**RESOLUCION No.178 DEL 02 DE FEBRERO DE 2024  
ARMENIA QUINDIO,**

**"POR MEDIO DE LA CUAL SE NIEGA UN PERMISO DE VERTIMIENTO DE AGUAS RESIDUALES DOMÉSTICAS PARA UNA (1) VIVIENDA CAMPESINA QUE SE ENCUENTRA CONSTRUIDA EN EL PREDIO DENOMINADO 1) LA BRETAÑA UBICADO EN LA VEREDA SALENTO DEL MUNICIPIO DE SALENTO (Q) Y SE ADOPTAN OTRAS DISPOSICIONES"**

**CONCEPTO TÉCNICO PARA TRÁMITE DE PERMISO DE VERTIMIENTO CTPV-444-2023**

Imagen 2. Capacidad de uso de suelo en la ubicación del vertimiento

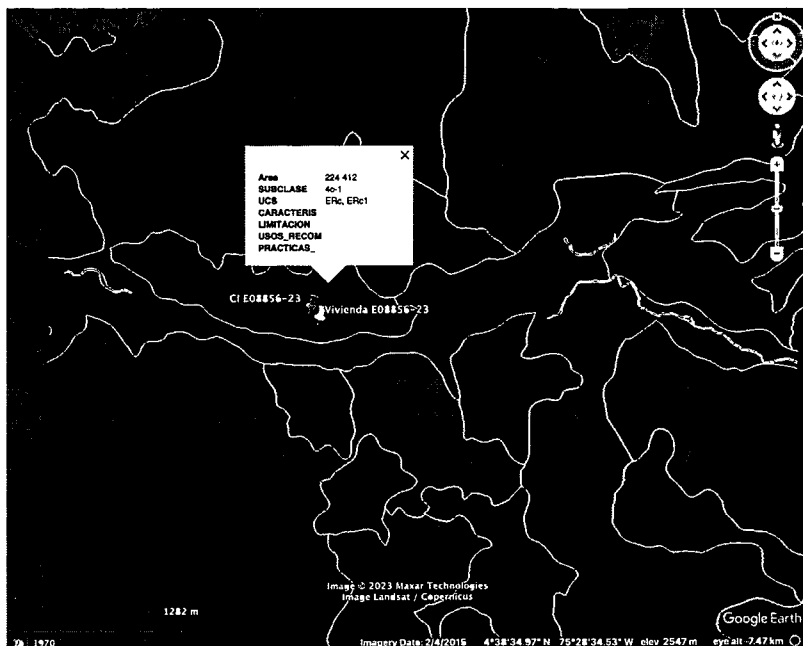
Según lo observado en Google Earth Pro, se evidencia que el punto de descarga se encuentra dentro de las siguientes áreas ambientalmente protegidas: **Distrito Regional del Manejo Integrado de la Cuenca Alta del Río Quindío de Salento** (ver Imagen 3) y **Reserva Forestal Central** (ver Imagen 4). Además, se evidencia que dicho punto se encuentra ubicado sobre suelo con capacidad de uso agrológico 4c-1 (ver Imagen 2). No se observaron nacimientos ni drenajes superficiales en el área de influencia directa de la disposición final.

Imagen 3. Ubicación del punto de descarga dentro del Distrito Regional de Manejo Integrado de la Cuenca Alta del Río Quindío de Salento

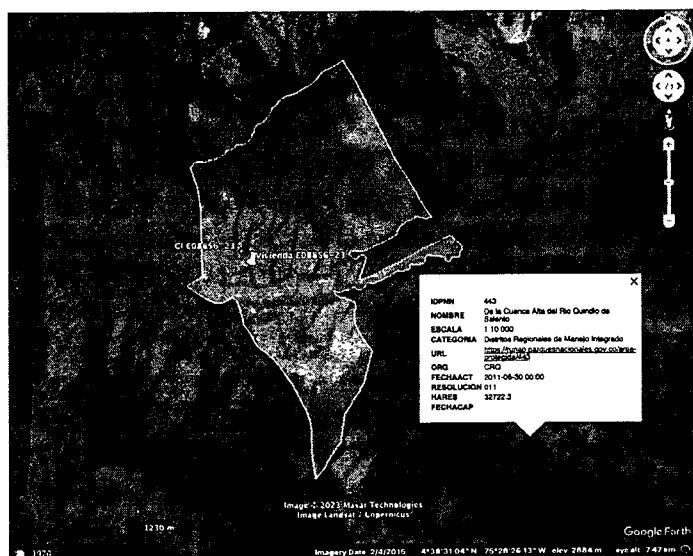
- El punto de descarga se encuentra dentro de las siguientes áreas ambientalmente protegidas: **Distrito Regional del Manejo Integrado de la Cuenca Alta del Río Quindío de Salento** (ver Imagen 3) y **Reserva Forestal Central** (ver Imagen 4).
- **ÁREA DE DISPOSICIÓN DEL VERTIMIENTO:** para la disposición final de las aguas generadas en el predio se determinó un área necesaria de 90.00 m<sup>2</sup>, la misma fue designada en las coordenadas geográficas Latitud: 04°38'06.02"N, Longitud: 75°30'17.84"W. La anterior corresponde a una ubicación del predio con una altitud de 2252 m.s.n.m.
